Anlage 3

Ergänzende Stellungnahme zu der Beschlussvorlage

Städtebauliche Neuordnung des Domumfeldes im Bereich Dionysoshof/Baptisterium; Bauabschnitt 1, Baubeschluss Bauphase 3, Straßenbau

Session-Nr. 0458/2014

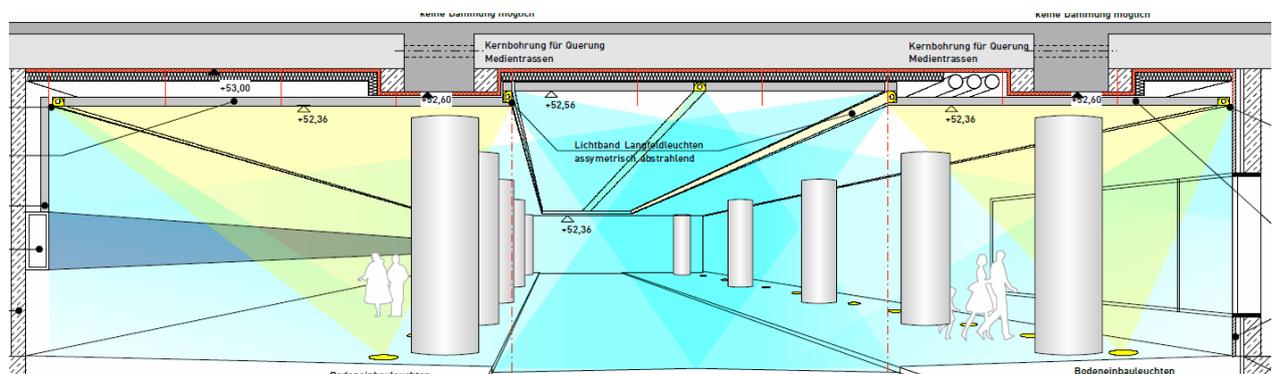
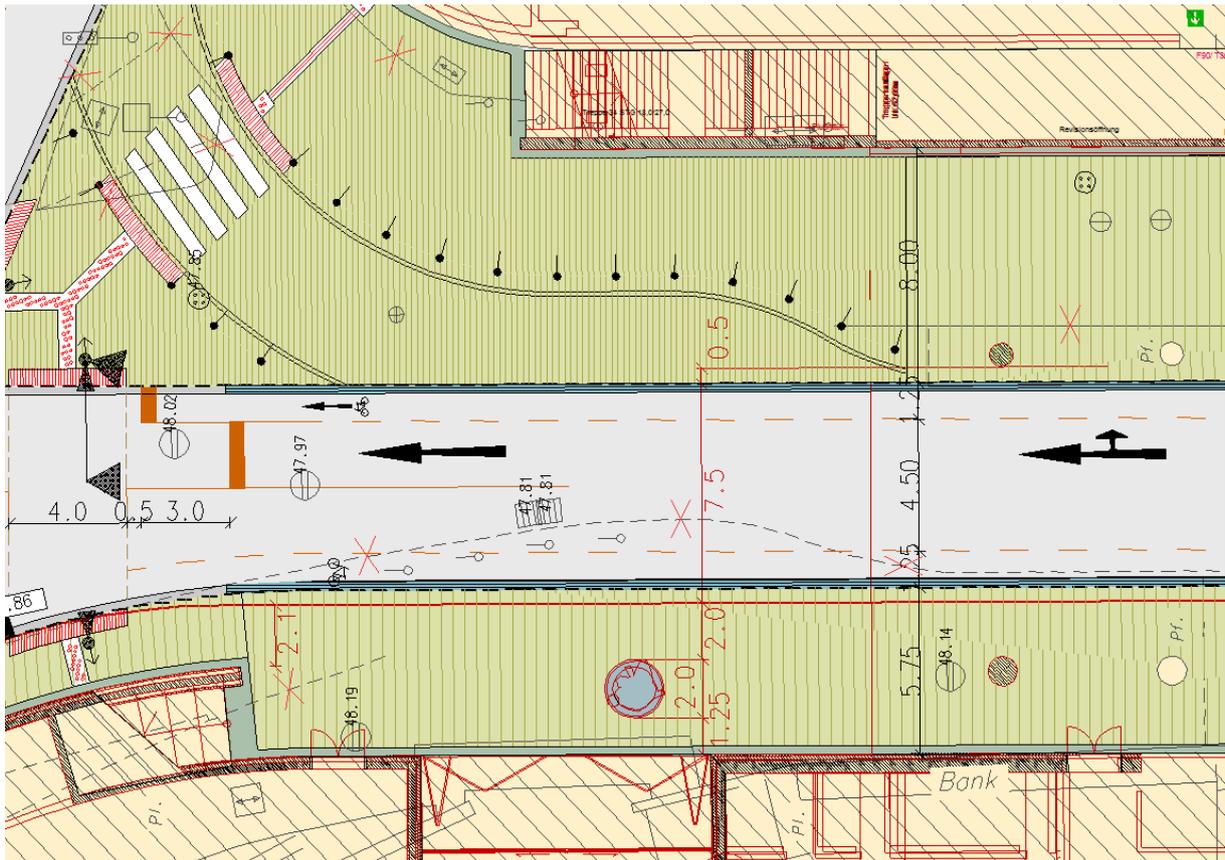
1. Der Schutzstreifen „Am Domhof“ wird im Bereich des freien Rechtsabbiegers rot eingefärbt.
2. Die Breite des Schutzstreifens von 1,25m wird exklusiv der Entwässerungsrinne bemessen.
3. Für die von Westen kommenden Radfahrer wird ein Linksabbieger in die Johannisstraße eingerichtet. Hierfür soll nach Möglichkeit der Bereich herangezogen werden, der im Plan mit dem gleichen Material eingezeichnet ist, wie der Bürgersteig.
4. Zusätzlich zu den Aufstellflächen für Radfahrer am Kreuzungsbereich mit der Marzellenstraße/Kardinal-Höffner-Platz wird eine Linksabbiegemöglichkeit für Radfahrer zum Kardinal-Höffner-Platz/Burgmauer geschaffen.
5. Die Verwaltung wird gebeten, die Schleppkurven bei der Ausfahrt aus dem Johannisstraßen-Tunnel in die Kreuzungsanlage zu überprüfen.

Die Breite des Schutzstreifens von 1,25 m entspricht dem Mindestmaß gem. Richtlinien für die Anlagen von Stadtstraßen (RAST 06). Die Breite des zwischen Schutzstreifen verbleibenden Teils der Fahrbahn muss mindestens 4,5 m betragen.

Bei einer Freihaltung der beidseitigen Entwässerungsrinnen von je 0,25 m müsste die Fahrbahn insgesamt auf 7,5 m verbreitert werden. Da die Lage des Bordsteines auf der Ostseite des Tunnels durch die Stützenreihe und die Konstruktionshöhe der geplanten Abhängecke unveränderbar ist, wäre die Reduzierung der Breite des westlichen Gehweges die Folge dieser Verbreiterung. Da im Bereich des Baptisterium der neue Standort des Dionysosbrunnens festgelegt worden ist, müsste dadurch der Gehweg zwischen dem Bordstein und dem Brunnensockel von 2,5 m auf 2 m reduziert werden, was wiederum unter der Regelbreite des Gehweges von 2,5 m liegt. Darüber hinaus würde am Fuß der Treppenanlage zur Domplatte eine Engstelle von ca. 2,1 m entstehen, die ebenfalls die Qualität dieser Fußgängerführung beeinträchtigt. Eine Verschiebung des Dionysosbrunnens in Richtung des Baptisteriums ist weder aus städtebaulicher noch funktionaler Sicht zu befürworten. Die beigefügte Skizze und der Tunnelquerschnitt dienen der Verdeutlichung der Auswirkungen einer Fahrbahnverbreiterung.

Aus vorgenannten Gründen schlägt die Verwaltung vor, auf die Bemessung der Breite des Schutzstreifens von 1,25 m exklusiv der Entwässerungsrinne und somit die Verbreiterung der Fahrbahn der Straße Am Domhof von 7,0 m auf 7,5 m zu verzichten.
